MVBC INVAP y MET V

Estuve mirando un toque lo que te mande y el buffer de address tiene que bancarse 19 bits al menos (A1...19) y el que te mande es de 18 jejeje

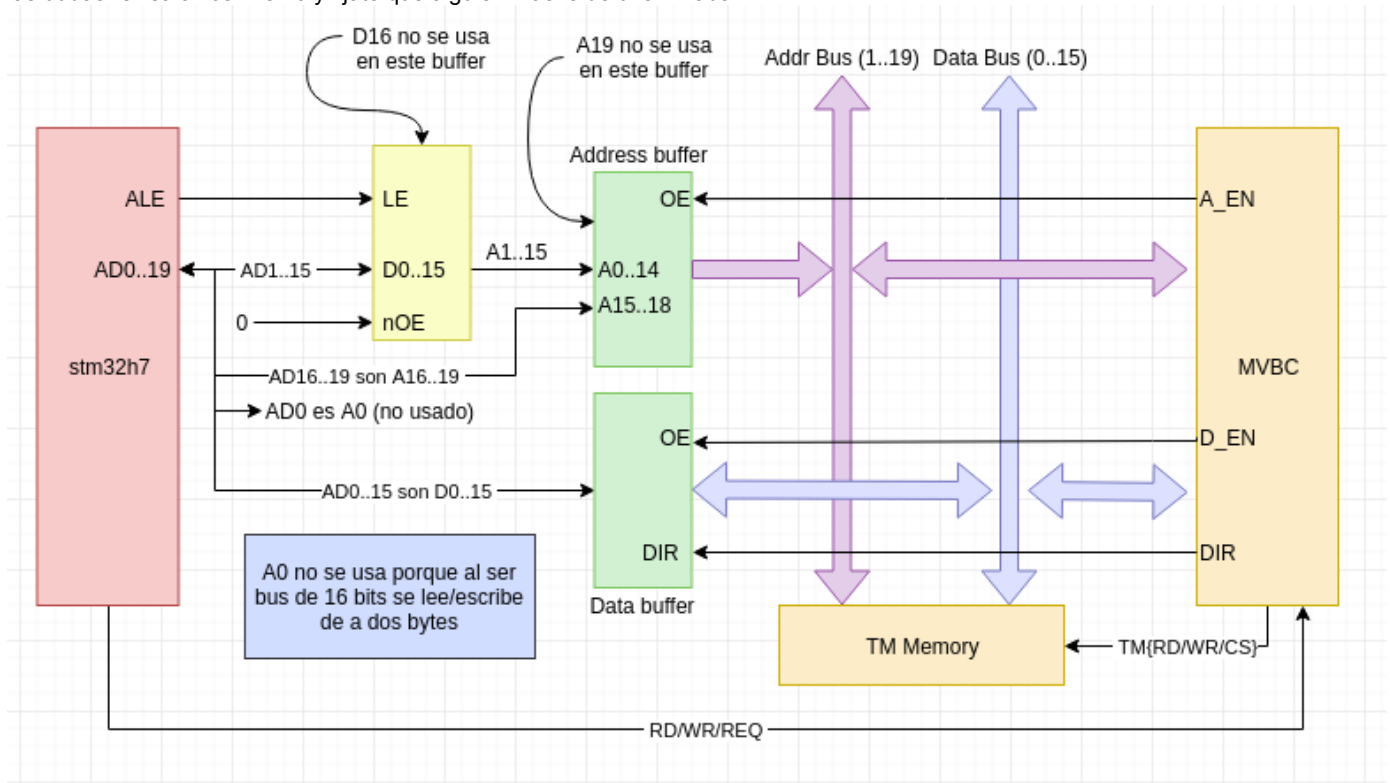
Acá hay uno de texas que es de 20 bits (la entrada que sobra mandala a masa no hay drama)

Pero es sustancialmente mas caro... una cosa que se podría hacer sin aumentar tanto el costo es usar uno de estos buffers tristate chiquititos:

Ademas recuerda que necesitas un latch para transformar AD1..15 en A1...15 junto con la señal ALE... todo creo que quedaria asi... por las dudas revisalo vos mismo y fijate que alguien mas le de una mirada
